**Avis délibéré**  
**Projet de Centrale Photovoltaïque au sol sur le**  
**territoire de la commune de PIEVE (Haute-Corse)**

N°MRAe 2020-PC09

Illustration 3 : carte des habitats naturels et semi-naturels (source : étude d'impact)

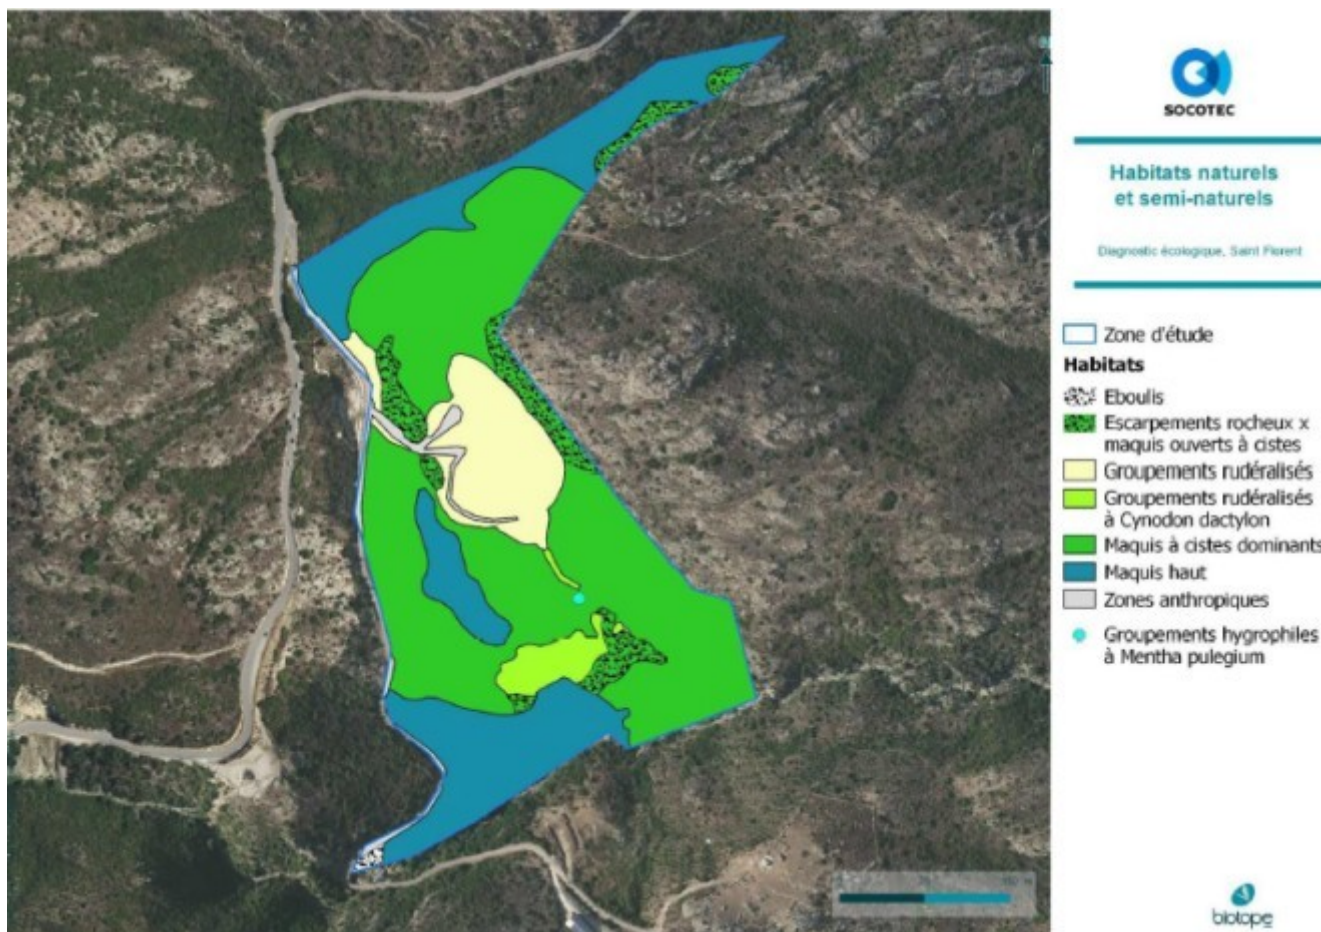
Les habitats naturels sur le site d'étude sont décrits sur une carte<sup>4</sup>, en revanche, l'emprise du projet n'est pas superposée sur celle-ci et on ne connaît pas les surfaces impactées pour chaque type d'habitat. L'emprise de la zone à défricher n'est pas non plus précisée (cf. illustration 3).

- **la localisation des gîtes potentiels des chiroptères (bâti et éventuels arbres anciens dans la zone de maquis haut) ;**
- **la localisation des zones de reproduction des oiseaux jugés comme nicheurs dans le dossier ;**
- **les mesures de protection de l'Effraie des clochers, localisée à proximité immédiate de la parcelle du projet ;**
- **la superposition cartographique des enjeux (habitats naturels, sites de reproduction), avec l'implantation physique des futurs panneaux. Cette information permettra de mesurer la surface impactée pour chaque type d'habitats naturels ;**
- **la description des mesures de gestion prévues sur le reste de la parcelle.**
- **l'adaptation du projet et la déclinaison de mesures d'évitement, de réduction voire de compensation adaptées aux enjeux en présence.**

Illustration 4 : "Photomontage du projet (source : étude d'impact)

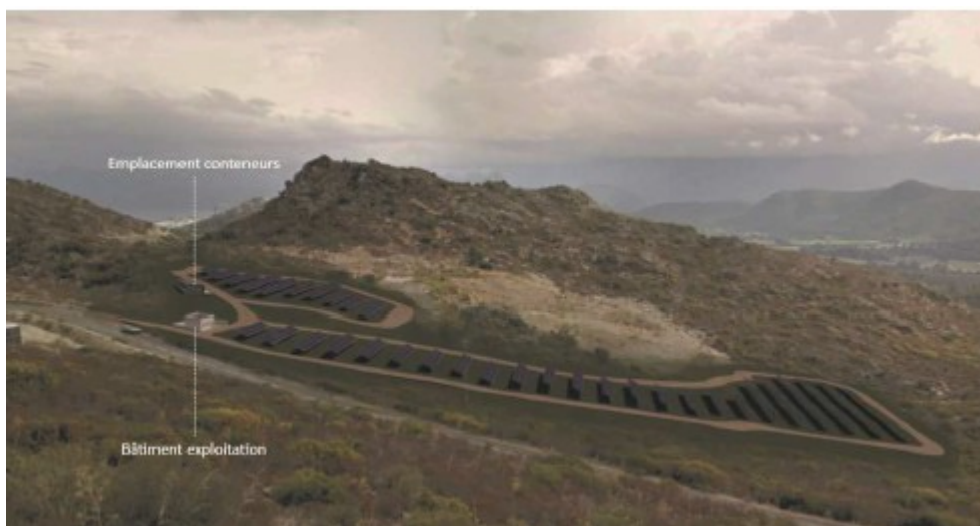
L'étude indique l'absence de sites d'intérêts paysagers à proximité et affirme l'absence de covisibilité depuis les habitations à proximité, ni depuis les villages.

**La MRAe recommande de compléter l'étude d'insertion paysagère par des photomontages en vue lointaine en justifiant les cônes de vues (lieux de vie, lieux de passage comme la RD62) afin de démontrer l'affirmation de l'absence de covisibilité.**

Illustration 5: Position de la nappe ; Annexe III de l'étude : « étude sols pollués »

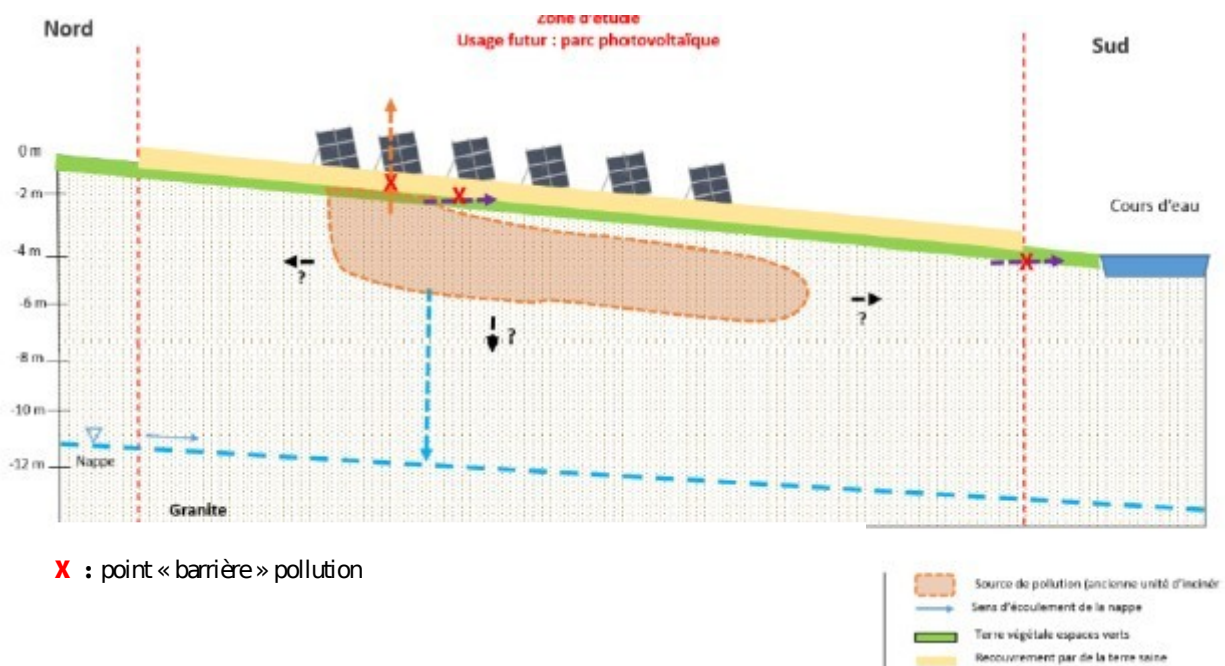
La nappe se situe à une profondeur d'environ 10 m. A ce stade du projet, aucune tranchée atteignant cette profondeur n'est prévue. L'étude affirme qu'il n'y aura donc pas de rejets ponctuels dans la nappe (comme le montre le schéma ci-dessous). Toutefois, le dossier ne précise pas la profondeur des pieux.

- **de compléter l'étude d'impact en tenant compte du risque de déversement accidentel des électrolytes contenus dans les batteries Lithium-Ion et des mesures à y associer ;**
- **de justifier de manière argumentée l'absence de risque de rejets dans la nappe, à défaut de planifier un suivi rigoureux en phase chantier pour gérer le risque, notamment en s'assurant qu'aucun pieu ne traverse l'épaisseur de la barrière végétale, afin de préserver la nappe d'un éventuel transfert de pollution.**
